álfaskelö 16

aðaluppdráttur

03 dags. 25.09.15 mkv.100

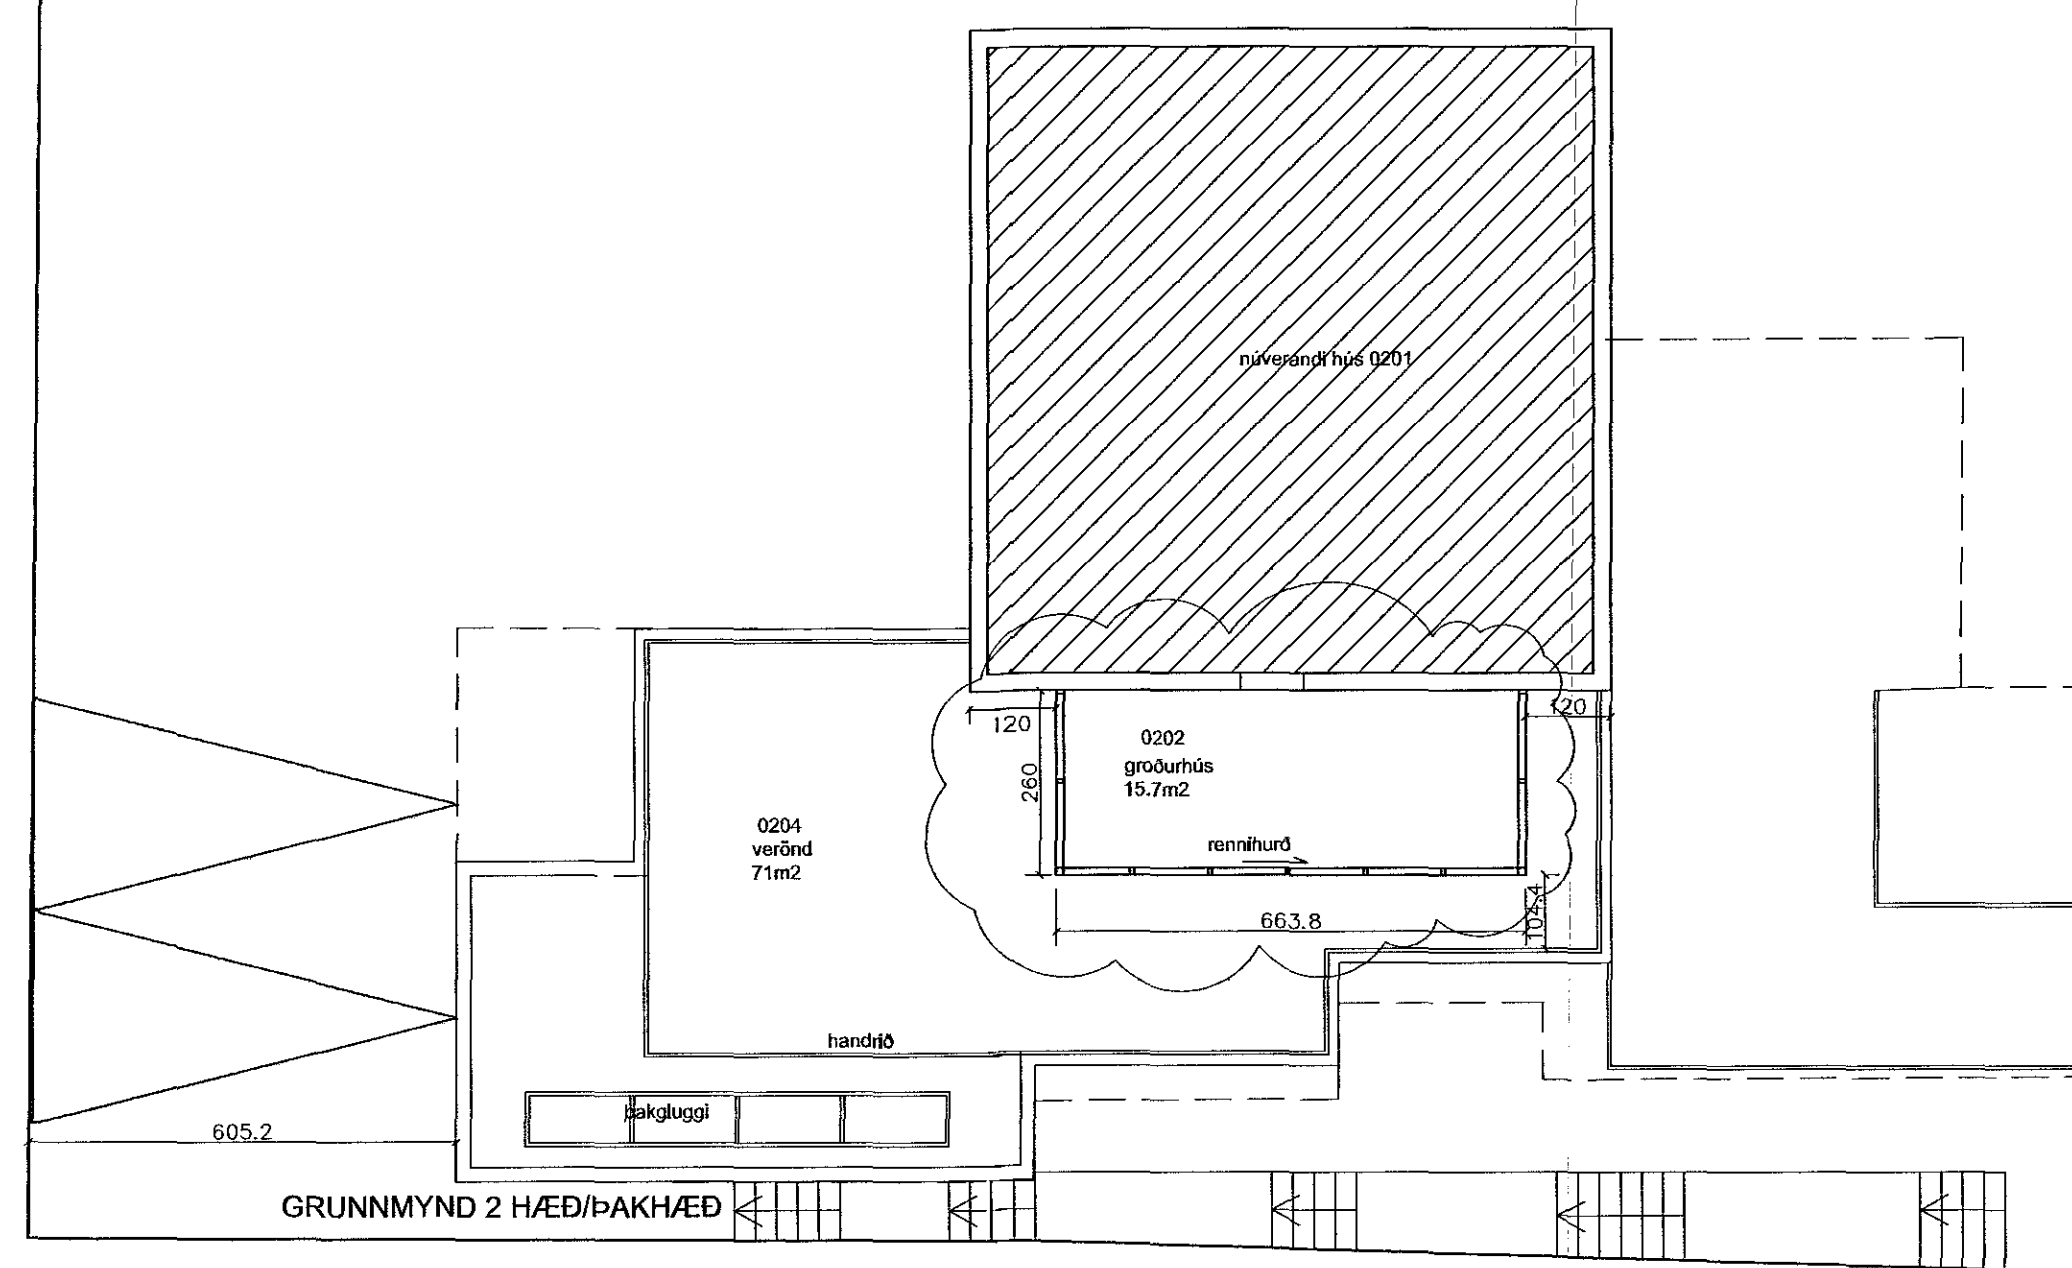
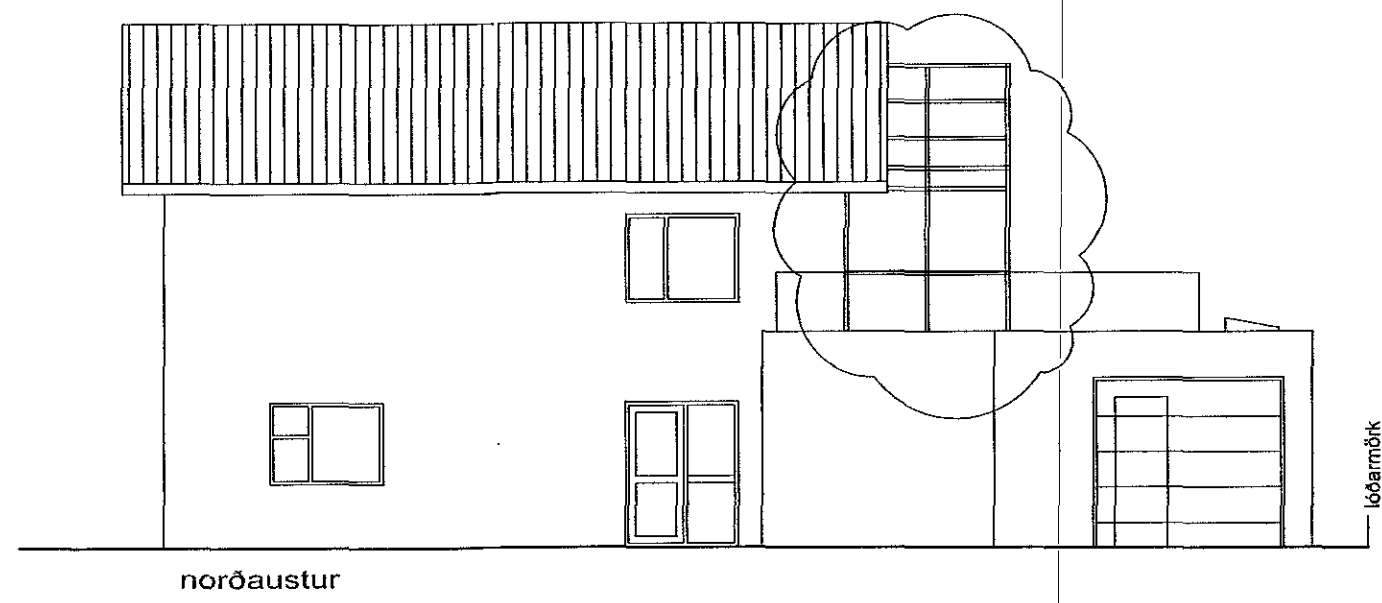
breyting 27.07.16, sókstofa á 1 hæð tekin út
 bætt við gróðurhús á þaki viðbyggingar
 minkun um 7m² og 13m³ frá áður samþykktum teikn
 hækkuð loft hæð á geymslu í kjallara frá 1.70 í 1.79
